仕様変更のご案内

LF1D/LF2D形 LED照明ユニット

LF1D/LF2D形 LED照明ユニットの仕様変更についてご案内いたします。

● 光学仕様

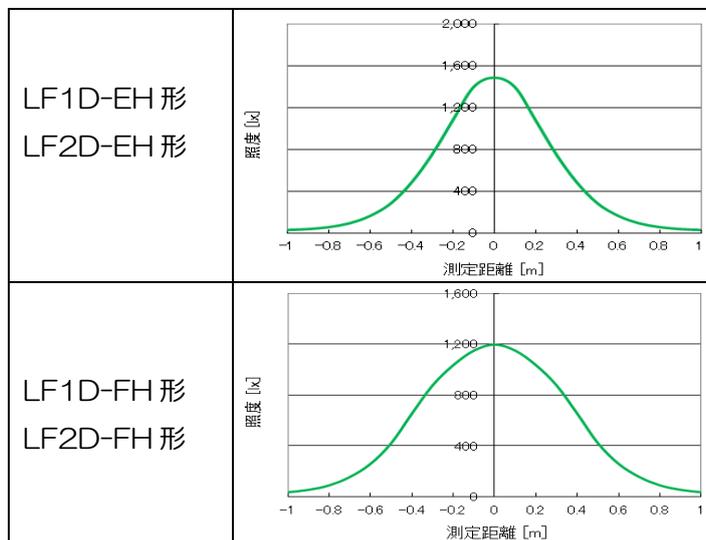
使用電子部品の廃止に伴う部品変更のため、光源光束値、照度値がアップいたします。

<変更前>

形式	LF1D-EH形 LF2D-EH形	LF1D-FH形 LF2D-FH形
光源光束(Typ.)	1,000 lm	1,260 lm
参考照度(Typ.) 直下 at 1m	1,450 lx	1,200 lx

<変更後>

形式	LF1D-EH形 LF2D-EH形	LF1D-FH形 LF2D-FH形
光源光束(Typ.)	1,260 lm	1,540 lm
参考照度(Typ.) 直下 at 1m	1,800 lx	1,500 lx

● 照度分布図 (at 1.0m 参考値)

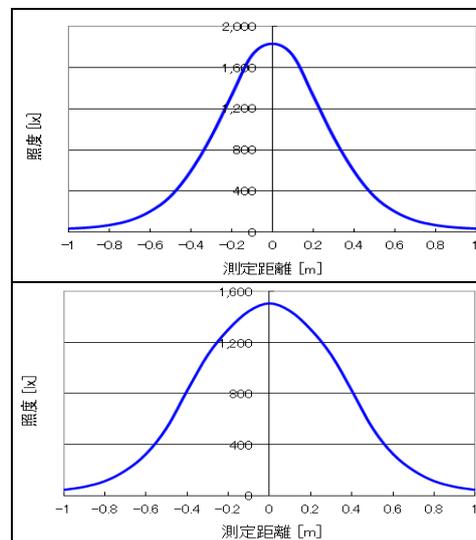
<変更前>

<変更後>
